Avviso / Informazione sulla sicurezza preventiva

OGG.: SISTEMA RX DIGITALE MOBILE FUJIFILM FDR nano

SISTEMA RX DIGITALE MOBILE FUJIFILM FDR nano / Informazioni supplementari

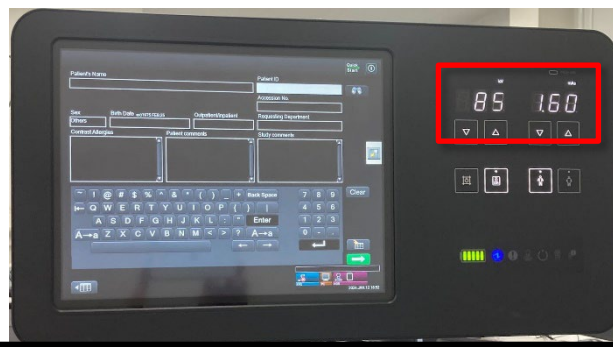
- Ogni volta che si accende l'interruttore a chiave, le condizioni di esposizione sono impostate sui valori predefiniti (85 kV, 1,6 mAs, circa 0,13mGy@ SID 1m), destinati all'imaging toracico di pazienti adulti. Prima di effettuare un'esposizione, accertarsi che siano impostate le condizioni di esposizione previste.
- Il mancato rispetto dell'avvertenza di cui sopra può comportare una sovraesposizione rispetto allo studio selezionato, soprattutto per i bambini.
- Le condizioni di esposizione impostate dalla console quando l'interruttore a chiave è spento non vengono applicate.

Quando l'interruttore a chiave è acceso, il riquadro delle condizioni di esposizione si illumina.

1. Chiudere Study screen

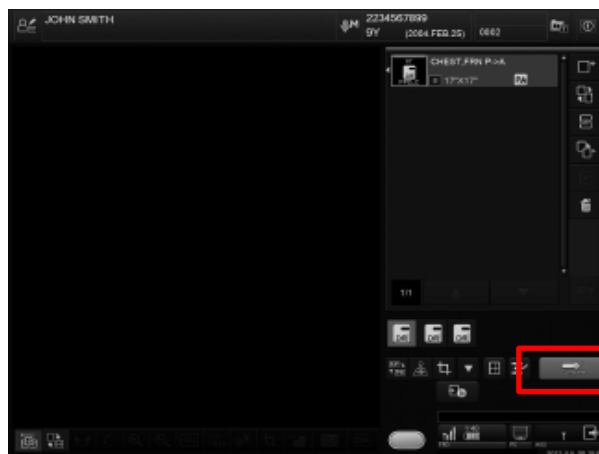
Uscire dalla schermata Study screen e avviare un nuovo studio.
Premere [Complete] per uscire dalla schermata Study screen.

2.1 Se si è collegati al RIS

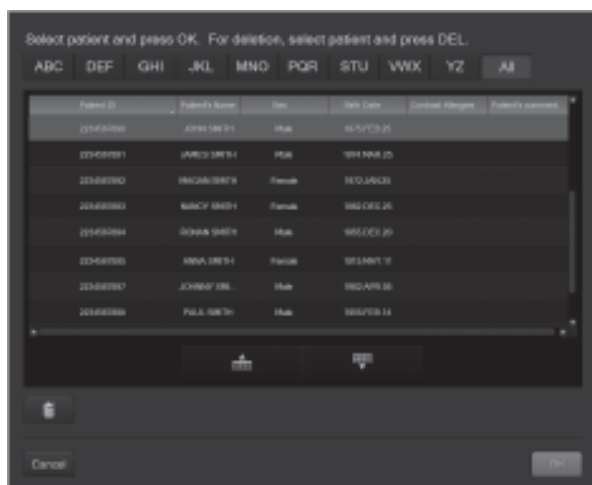
Iniziare selezionando uno studio
(Vedere la sezione 4.1.2 del “Manuale d'uso
Console Advance (DR-ID 300CL)”.)
